Acuerdo 2083 Por el cual se aprueba la incorporación del cambio en los límites de generación y absorción de potencia reactiva de la unidad 1 de la planta Merilectrica

Acuerdo Número: 2083	Fecha de expedición: 15 Enero, 2026	Fecha de entrada en vigencia: 21 Enero, 2026
--------------------------------	---	--

CURVA DE CARGA NUEVA

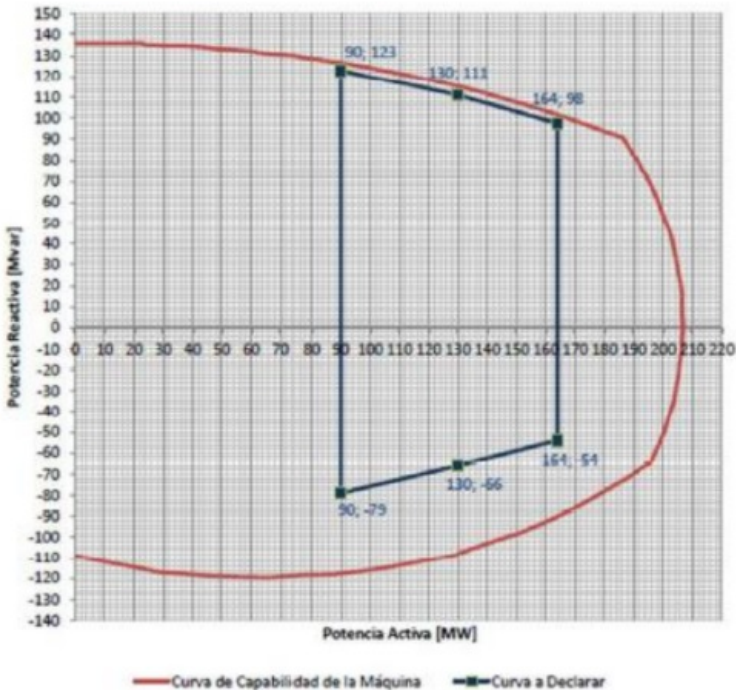
Aprobar la declaración de una nueva curva operativa de carga de la unidad 1 de la central Merilectrica, en la que se define la capacidad para entrega y absorción de potencia reactiva de las plantas en función de la potencia activa generada, como se presenta a continuación:

Unidad	Parámetro para modificar	P Anterior [MW]	Q Anterior [MVar]	P Nuevo [MW]	Q Nuevo [MVar]
MERILECTRICA 1	Capacidad de Absorción de Reactivos	167	-53	164	-54
		130	-66	130	-66
		90	-79	90	-79
	Capacidad de Generación de Reactivos	167	96	164	97,5
		130	111	130	111
		90	123	90	123
